## **Audience publique sur l'environnement sur le projet de construction d'un tramway dans la ville de Québec**

Précisions et rectifications  
quant à certains énoncés présentés dans les mémoires  
et compléments d'information

Le 18 août 2020

## Profil de charge du tramway

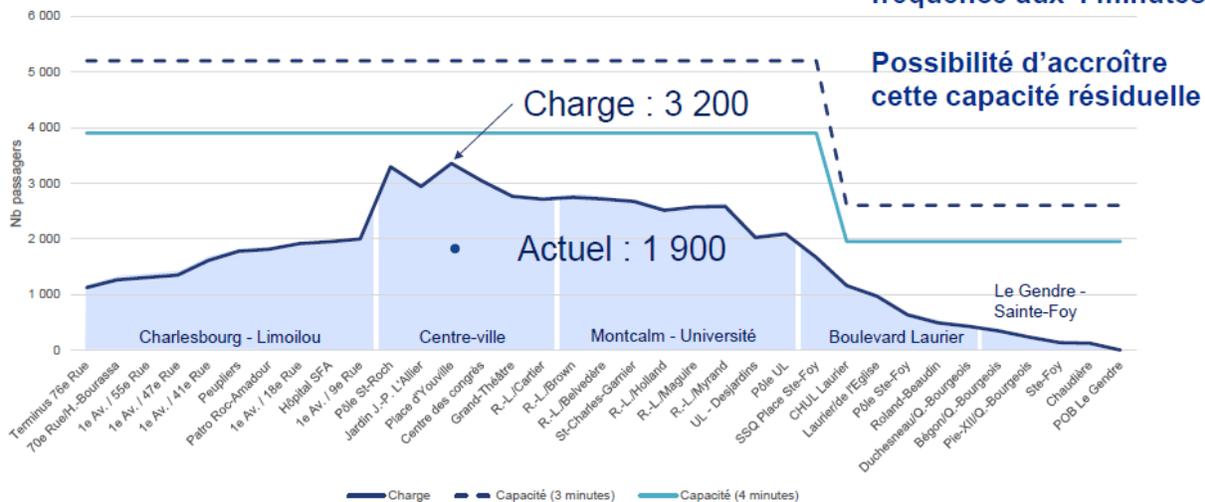
- a) Élément soulevé : «Donc, la capacité du tramway, comme prévu en décembre 2019, à la fréquence donnée, est sous-capacitaire!» (mémoire, page 10).

Les graphiques suivants présentent les profils de charges à l'heure de pointe du matin (7 h à 8 h) à l'horizon de planification 2041 ainsi que la capacité de transport du tramway selon un taux de 3,3 pers./m<sup>2</sup> à des intervalles de 3 et 4 minutes.

Il est possible d'y constater que les points de charges maximaux se trouvent entre le pôle St-Roch et la Station D'Youville en direction ouest (3 200) et au pôle Sainte-Foy en direction est (3 600). Ces points de charge sont de courtes distances et selon une plage de temps limité. En direction ouest, la capacité de transport résiduelle est de l'ordre de 20 % selon l'intervalle planifié aux 4 minutes. Celle-ci pourrait atteindre 30 % en acceptant momentanément un taux de 4 pers./m<sup>2</sup> et en ultimes 45 % en offrant le service aux 3 min. à 4 pers./m<sup>2</sup>.

Capacité résiduelle: 20 % - fréquence aux 4 minutes

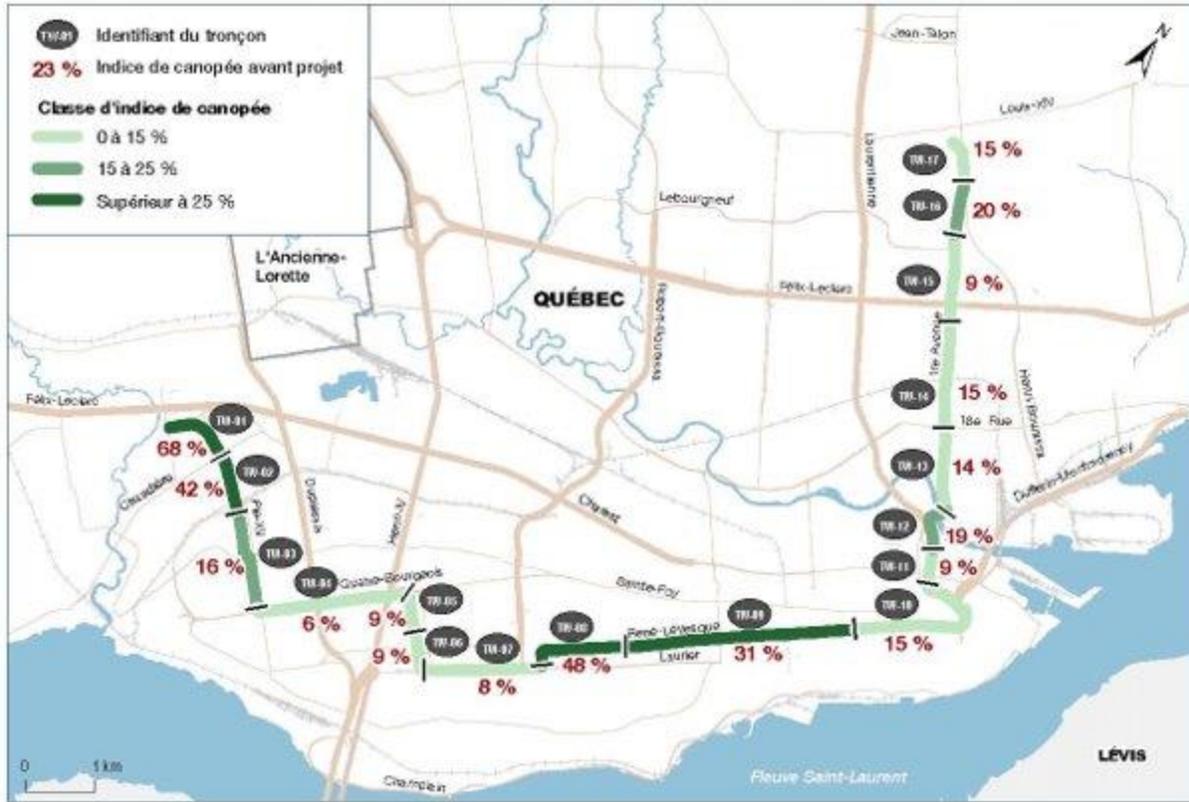
- c) Élément soulevé : la signataire du mémoire écrit à quelques reprises « Pôle Chaudière » (mémoire, pages 6, 11 et 13).

Rectification : Le secteur Le Gendre/Chaudière n'est pas un « pôle » identifié dans les outils de planification de ni dans le projet de réseau structurant. Le SAD révisé identifie cinq secteurs couverts par une grande affectation du territoire « Pôle urbain régional » sur le territoire de l'agglomération : Sainte-Foy, Wilfrid-Hamel/Laurentienne, Belvédère, D'Estimauville et Lebourgneuf (voir le SAD révisé, page 169). Le secteur Le Gendre/Chaudière est couvert par 3 grandes affectations du territoire différentes (« Urbain », « Commerce majeur » et « Industrie et commerce ») (voir le SAD révisé, carte 37).
